## 第6章 DPR の概略設計レビュー

#### 6.1.1 設計レビューの目的およびレビュー範囲

本調査では、CPRR 建設事業に対して円借款を供与する妥当性を確認するため、詳細事業計画 (DPR) で検討された既存設計に対するレビューを行う。

図 6.2.4 JCT-1 計画図(平面図・縦断図)

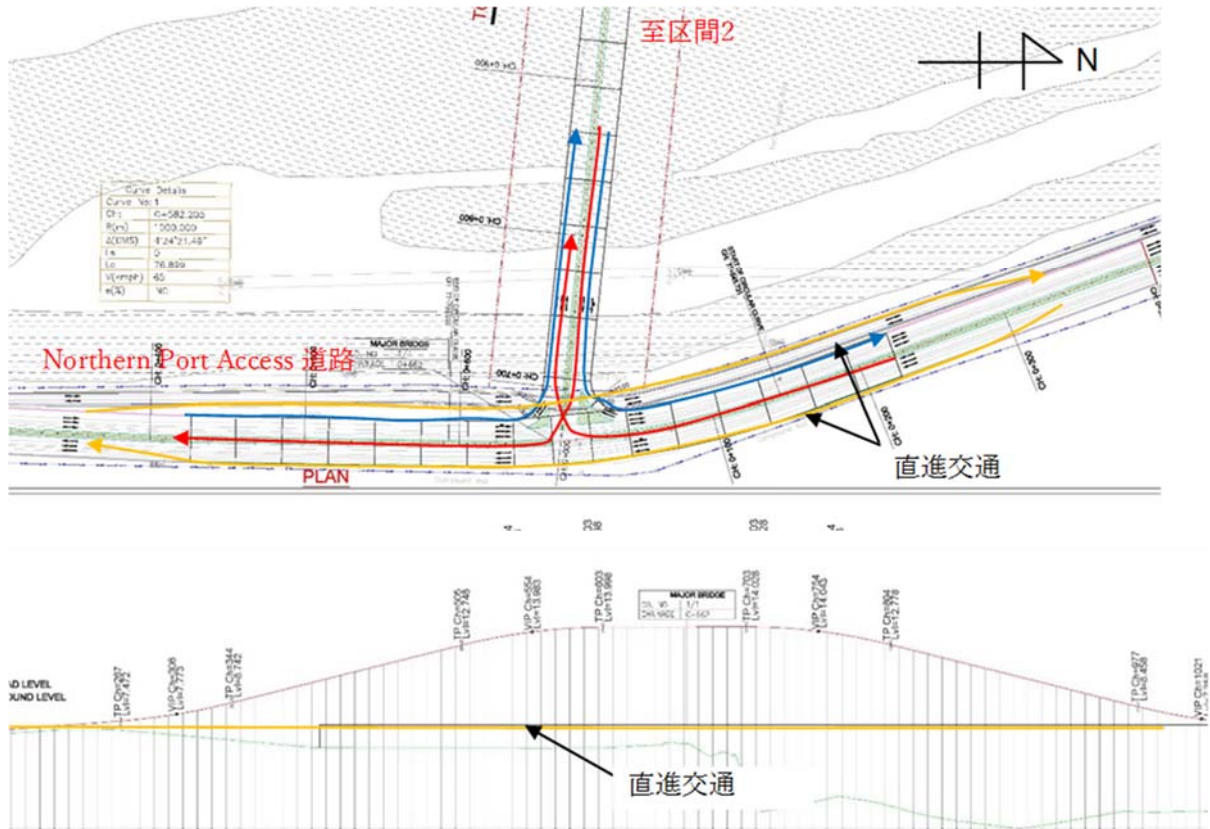
**問題点**

エンノール港にはコンテナヤードがあり、将来トレーラー等の大型車の増加により平面交差点の交通渋滞が予想される。

交差点の容量を増加させるため、直進(南⇄北方向)を地上部に下し、交差点は左折(南→西、西→北)および右折(西→南、北→西)専用とする。このため信号は2現示となり、交差点の容量が増加する。現設計の改善案を図 6.2.5 に示す。

図 6.2.7 JCT-2 計画図(平面図)

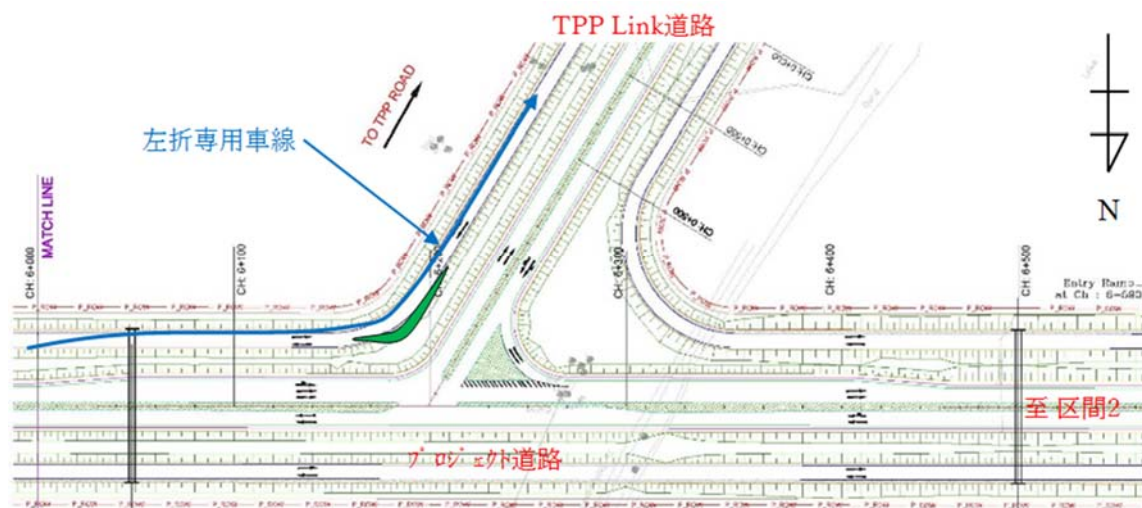
将来交通量(トレーラー等の大型車)の増加により、平面交差点の交通渋滞が予想される。

交差点の容量を増加させるため、左折(東→南)を左折専用車線方式(左折フリー)に変更する。将来交通量がさらに増加する場合、交通量が多い方向をフライオーバー方式に変更し、平面交差点の容量を増加させることも考えられる。これにより、交通容量ばかりでなく安全性も向上する。現設計の改善案を図 6.2.8 に示す。

図 6.2.14 IS-1 推奨図(平面図、縦断図)

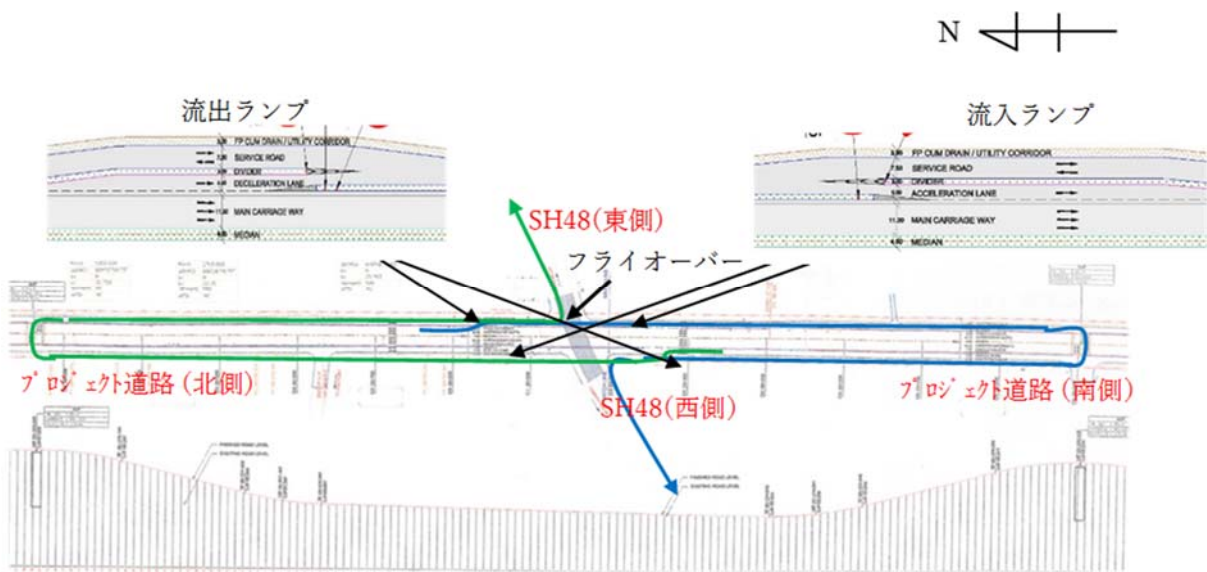
周辺には自動車関連の工場が多く将来交通量の増加が予想され、本交差部で渋滞が懸念される。よって、プロジェクト道路と SH-48 を直接接続するインターチェンジの設置が好ましい。設置位置は交差部が好ましいが、困難な場合は SH48 に平行する道路に接続することも考えられる。その場合も含め、交通容量ばかりでなく安全性向上のため、プロジェクト道路とサービス道路の出入り部には加減速車線を設置するのが好ましい。歩道端から ROW までの 3m の残地も利用できる。現設計の改善案を図 6.2.14 に示す。

図 6.3.5 IC-1 推奨図

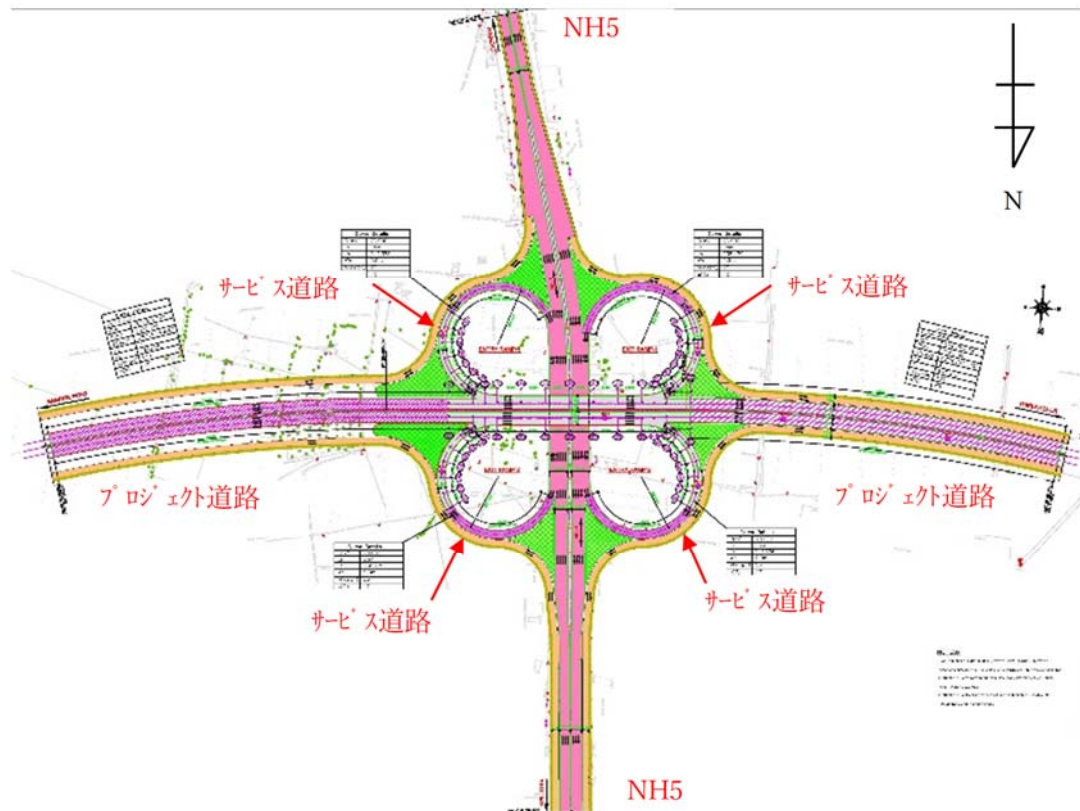
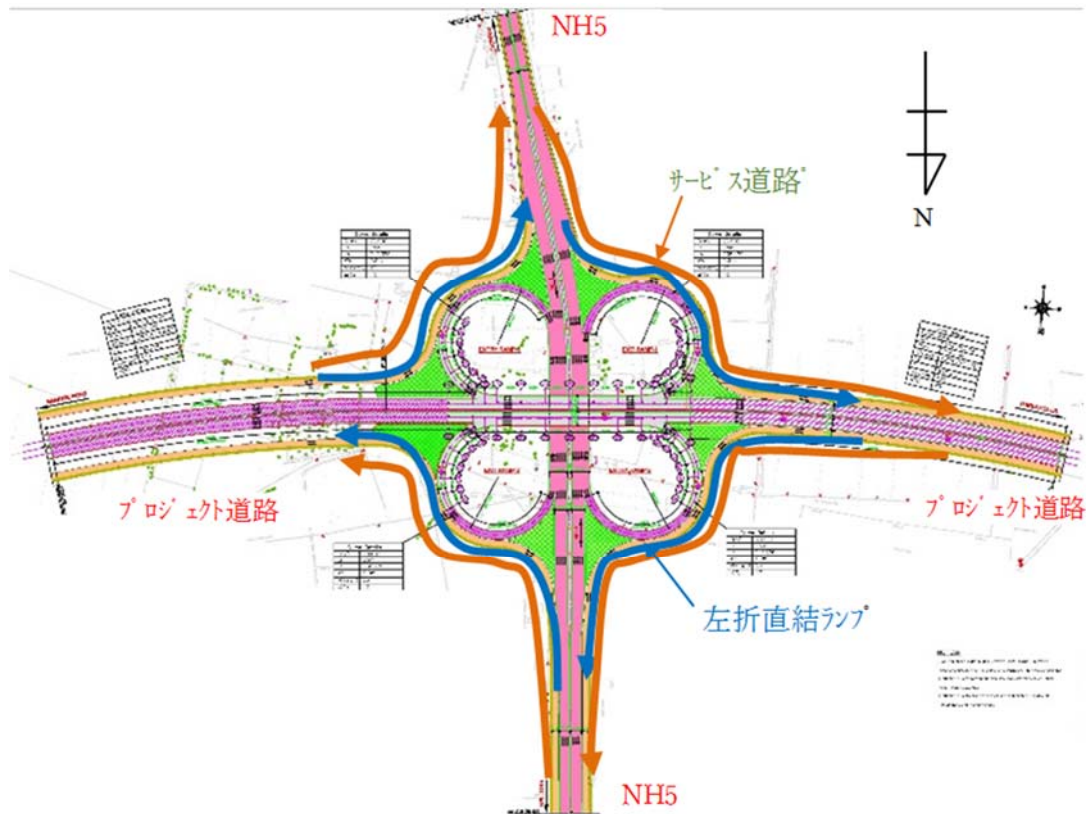
ループランプの曲線半径は 70m と小さいが、直線との間に緩和曲線が設置されていないため、平面線形、片勾配の摺り付けがスムーズでなく、走行性、安全性が悪い。

左折交通のための直結ランプおよびこれらのランプの外側にサービス道路を設置することを提案する。なお、NH5 の南側にはその外側にサービス道路は設置されていないため、サービス道路は左折直結ランプの先で合流する。

以上の改善の改善の推奨案を図 6.3.5 に示す。

図 6.3.8 IC-2 推奨図

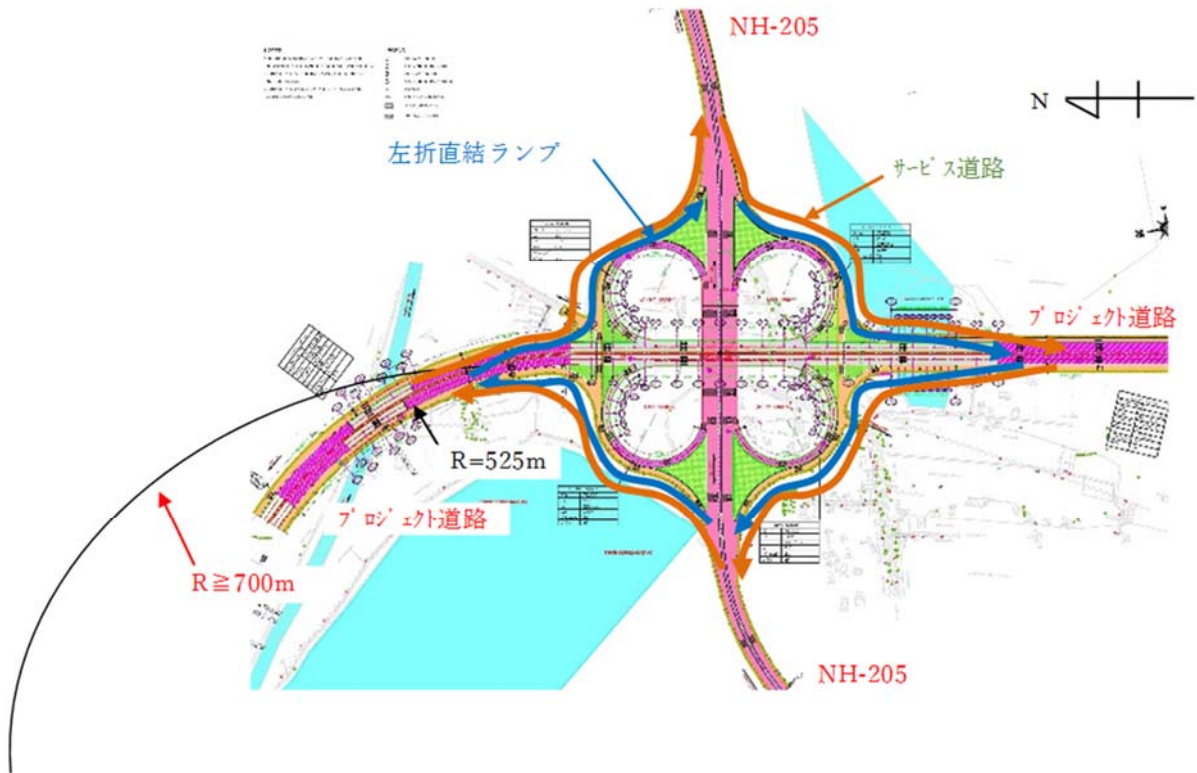
安全性を高めるため、本線設計速度 80km/h に対応するインターチェンジのランプターミナル付近の最小平面曲線半径 R=700m(日本の道路構造令のインターチェンジ基準:本線の設計速度 80km/h の場合の特別の場合)以上の適用を推奨する。

上記の改善の提案を図 6.3.8 に示す。

図 6.3.11 IC-3 推奨図

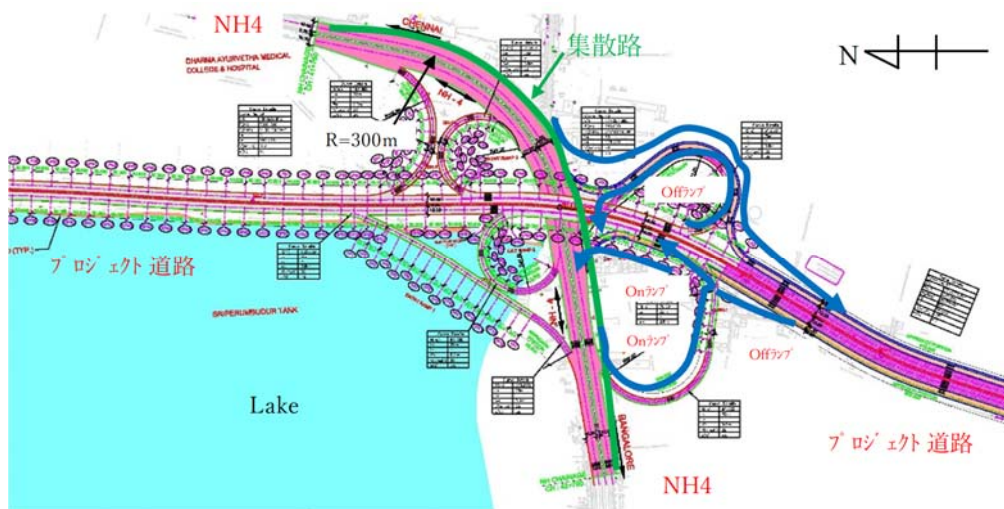
曲線(R=61m:片勾配 e=4%)と直線の間には緩和曲線を挿入するのが好ましい。上記の改善の提案を図

本線(3車線)の外側にランプ(2車線)を付加し、5車線(総幅員 19.5m)に拡幅することを推奨する。供用当初の交通量が少ない段階では、マーキングで4車線とし、将来5車線に変更することも考えられる。

図 6.3.14 IC-4 推奨図

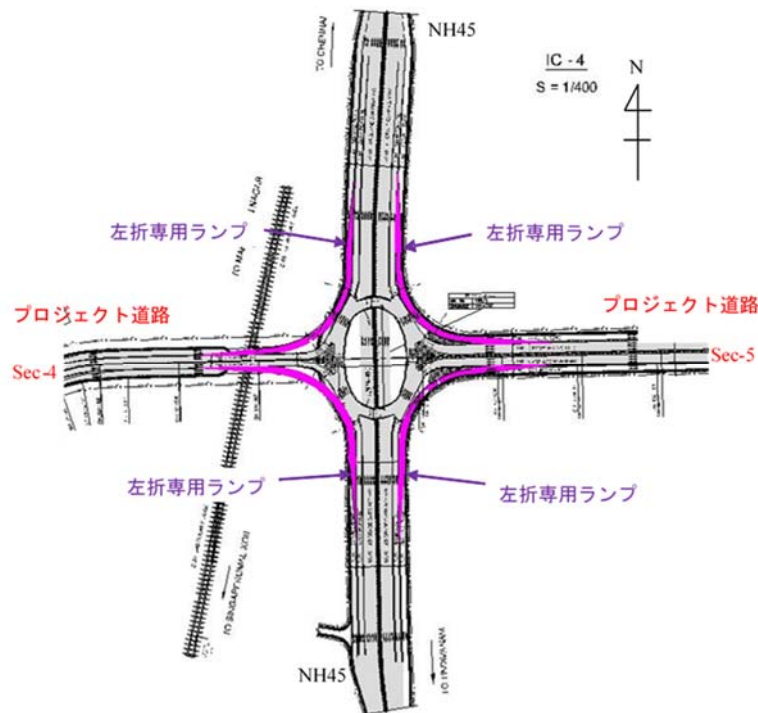
ラウンドアバウトの交通容量を増加させるため、左折専用ランプ(1車線)を追加し、左折交通を分離することを推奨する。

上記の改善の提案を図 6.3.14 に示す。

図 6.4.3 MJB101 起点側の鉄道計画案

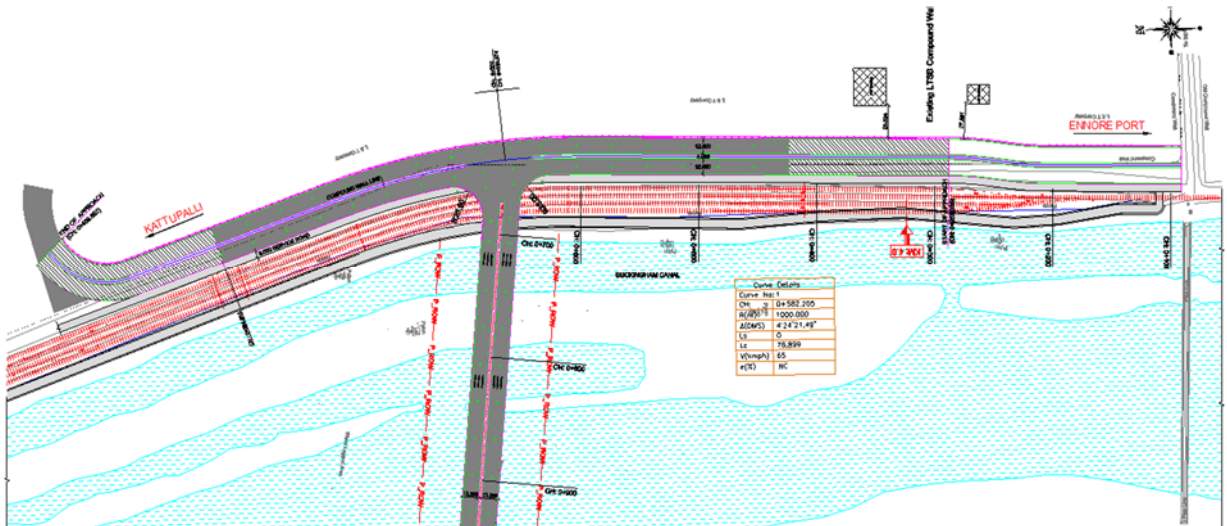
あわせて、MJB101 は将来的に南北に鉄道が計画されているとの情報を HMPD より受けているが、現時点では本計画の詳細は不明であり、レビュー実施時に受領している DPR においても MJB101 に対する鉄道計画は考慮されていない。

詳細設計においては、鉄道計画の具体を踏まえて、MJB101 の橋梁計画に反映する必要がある(クリアランスの確保、施工制約条件を踏まえた橋種の精査、支間長割 等)。また、橋梁計画・設計への反映には、鉄道公社との協議・確認が必須である。

図 6.4.8 MJB の端部下部工の変更箇所例

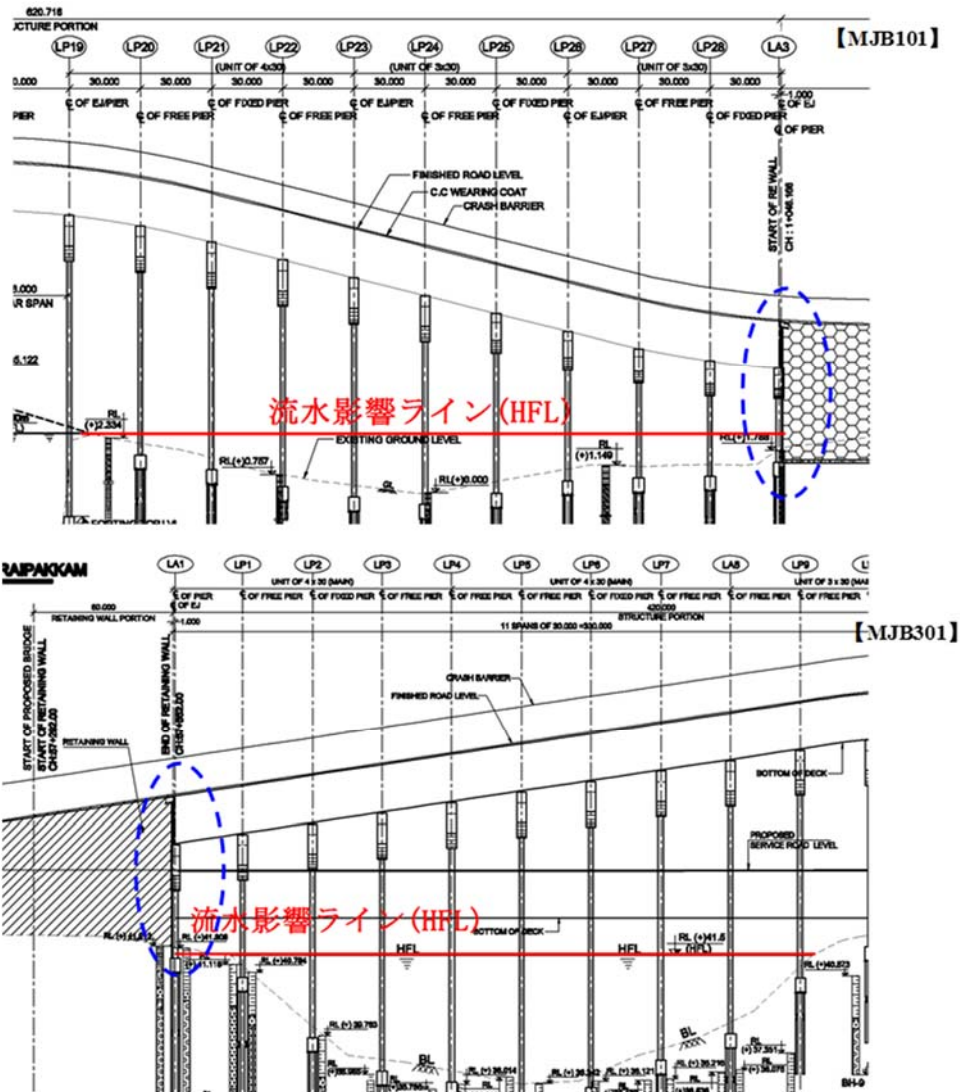
ここで、端部下部工について橋脚から橋台へ変更することによる工費影響の目安を以下に示す。橋脚を橋台とすることで、下部工背面での補強土壁面は不要となるが、下部工躯体のコンクリート体積及び基礎工規模が増加する傾向となる。詳細設計時において、本内容に関する計画・設計の実施を提案する。

図 6.4.10 Plan&Profile の誤記

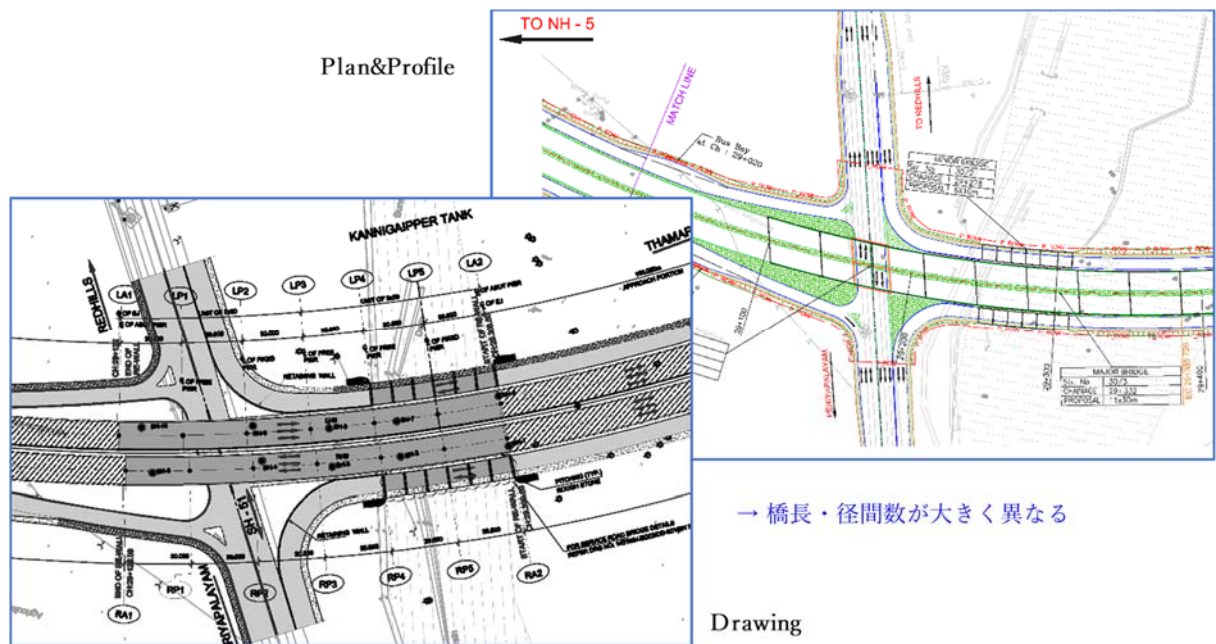
MJB202(Str.30/3)の橋梁形式について、Plan&Profile と Drawing が大きく異なっている。地形状況を踏まえると、Drawing の内容で、Plan&Profile への内容更新ミスと考えられる。よって、修正を提案する。

図 6.4.20 Plan&Profile に示される VUP

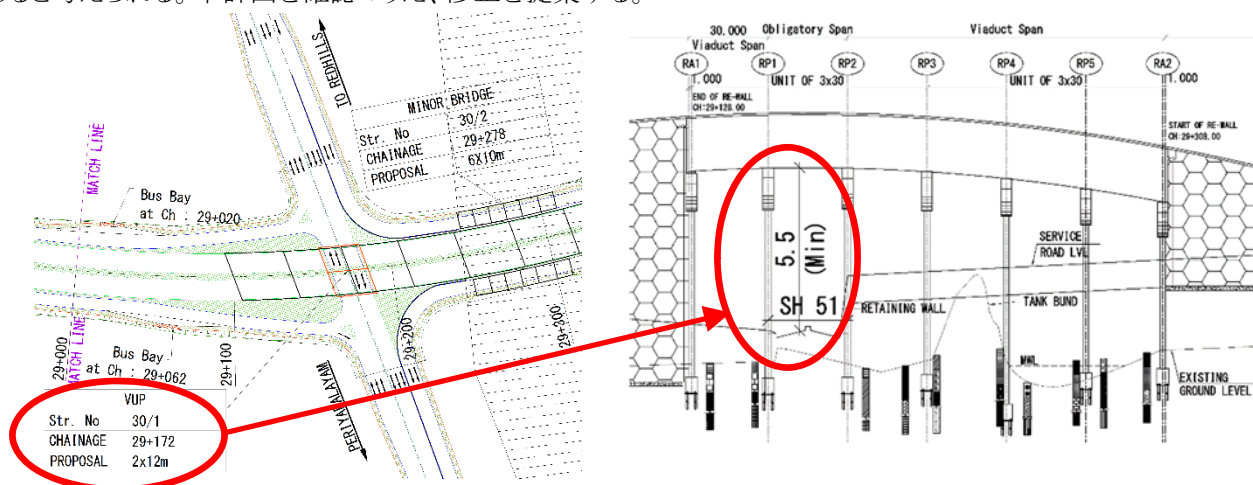
Plan&Profile に記載されている VUP (Str.30/1) には MJB が計画されており、本箇所の VUP は不要であると考えられる。本計画を確認のうえ、修正を提案する。
